PARTS MODIFICATION LIST

REF No. 管理No.	QS FA 2773-P001
------------------	-----------------

Division 主管部署	Camera Service Division カメラサービス部
Valid from 施行年月日	January 31, 2002

REASON 変更理由	吊環保護シート外れ防止			COMMON MODEL 共通機種	2773 Series
	To affix the strap eyelet protector sheet firmly.				
Previous	2766-1029-01	---	---	2766-1029-03	New
Previous	2766-1030-01	---	---	2766-1030-02	New
Previous	2766-1031-01	---	---	2766-1031-02	New

Parts List P. 1

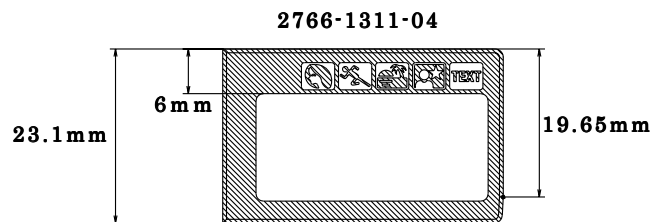
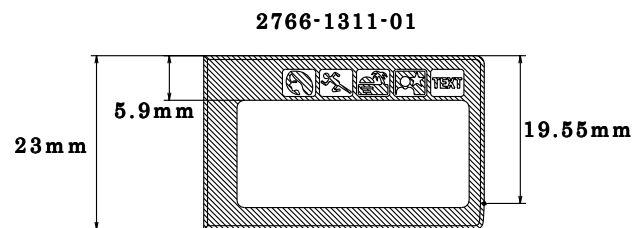
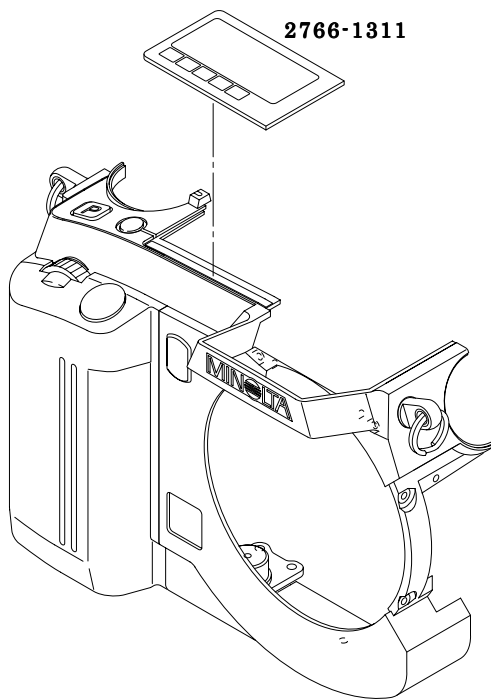
REASON 変更理由	他機種 (2779)との共通化			COMMON MODEL 共通機種	2773 Series	
	For effective parts control					
Previous	2766-1311-01	→○	○←	2766-1311-04	New

Parts List P. 3

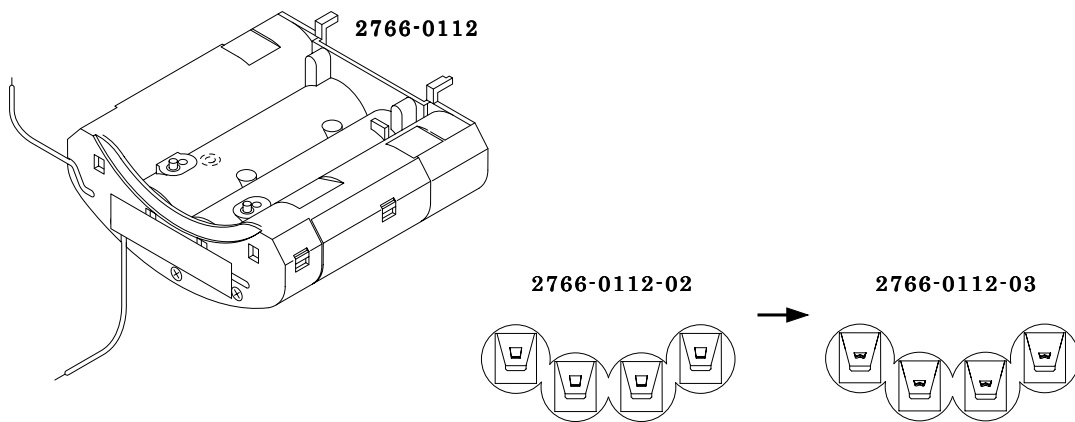
REASON 変更理由	他機種 (2779)との共通化			COMMON MODEL 共通機種	2773 Series	
	For effective parts control					
Previous	2766-0112-02	→○	×←	2766-0112-03	New

Parts List P. 2

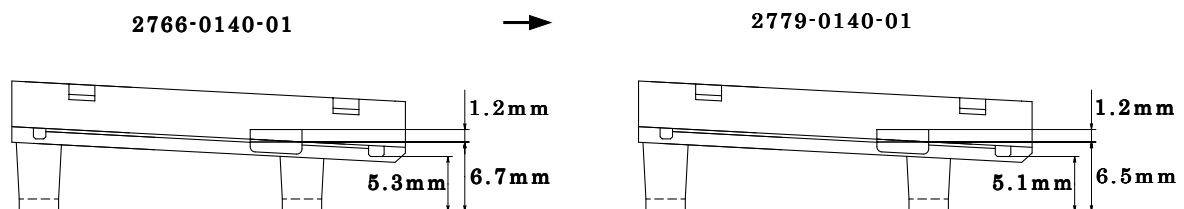
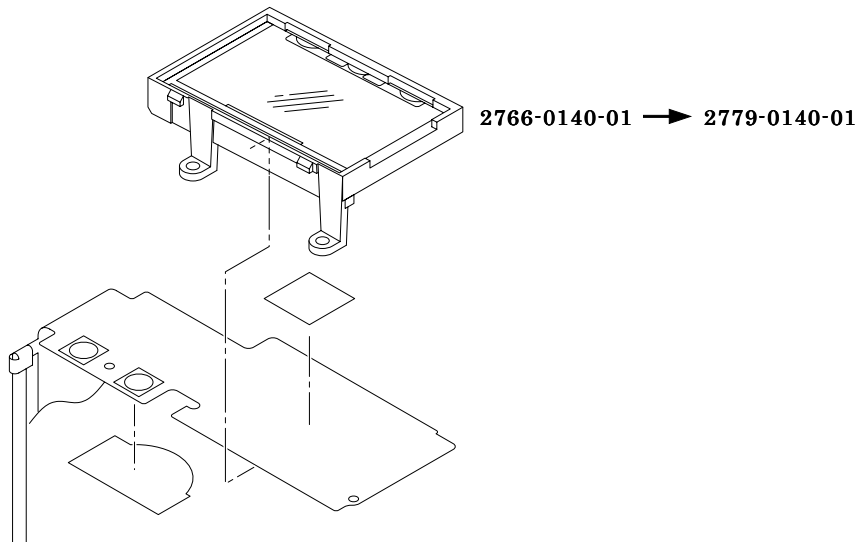
REASON 変更理由	部品共通化			COMMON MODEL 共通機種	2773 Series	
	For effective parts control					
Previous	2766-0140-01	→○	○←	2779-0140-01	New

For 2779, use 2779-0140-01.

製品"2779"には、"2779-0140-01"を使用すること。

Parts List P. 9

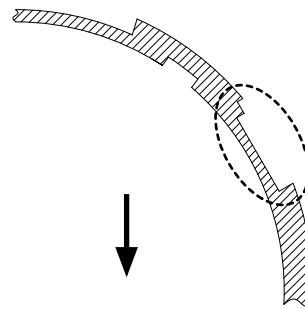
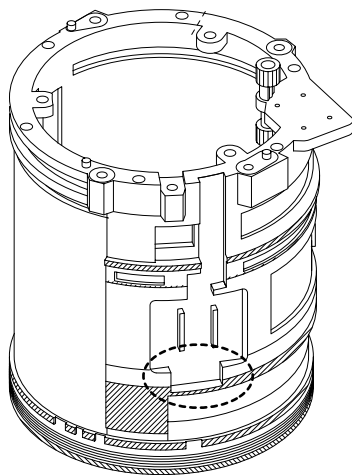
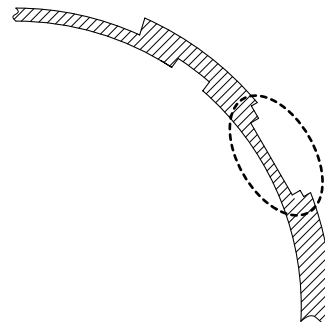
REASON 変更理由	部品共通化 For effective parts control			COMMON MODEL 共通機種	2773 Series
	Previous	(2773-0211-71)	→—	—←	(2773-0211-71) New
Previous	[2766-0224-01]	→×	×	←	[2779-0224-01] New

(2773-0211-71)

Type-1/ タイプ-1

Type-2/ タイプ-2

Interchangeability as a set/セットでの互換性

Parts List P. 6

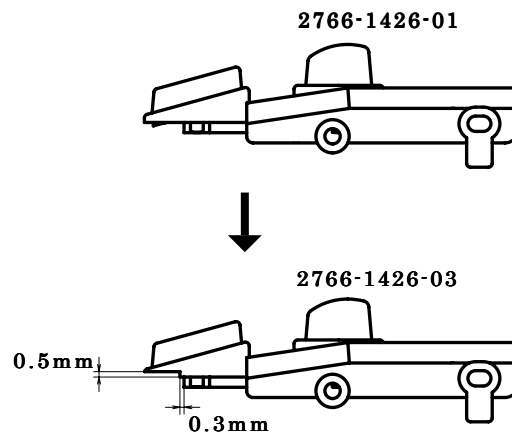
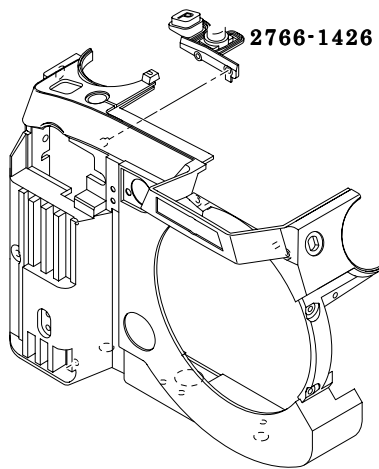
REASON 変更理由	シーンセレクト釦のクリック感改善			COMMON MODEL 共通機種	2773 Series	
	To improve button click					
Previous	(2766-1426-01)	→○	×←	(2766-1426-03)	New

Parts List P. 1

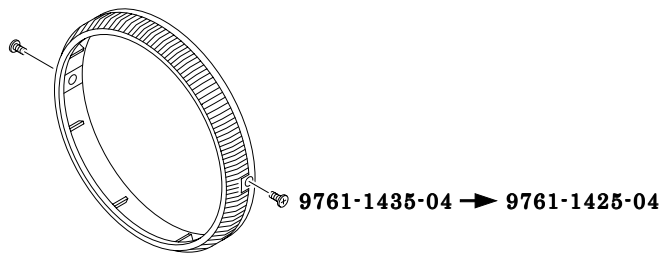
REASON 変更理由	生産工程でのフォーカス連動部品の救済	COMMON MODEL 共通機種	2773 Series	
	For efficient production			
Previous	9761-1435-04	→×	○←	9761-1425-04 New

Parts List P. 4

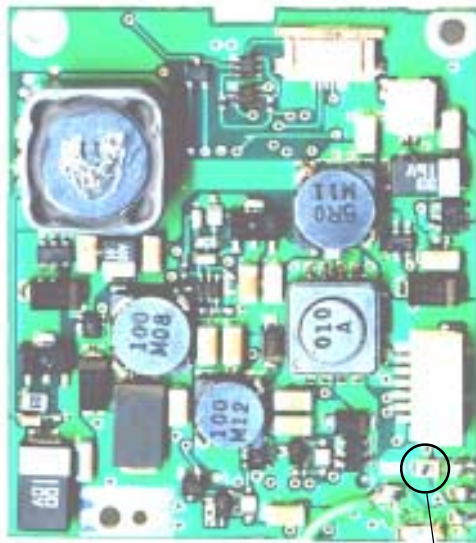
REASON 変更理由	サービス供給部品として設定する			COMMON MODEL 共通機種	2773 Series	
	To supply as a spare part					
Previous	_____	---	---	[2766-4911-01]		New

2766-0431-01
(2766-0401-01)

[2766-4911-01]
FUSE/ ヒューズ
NEW/ 新規設定
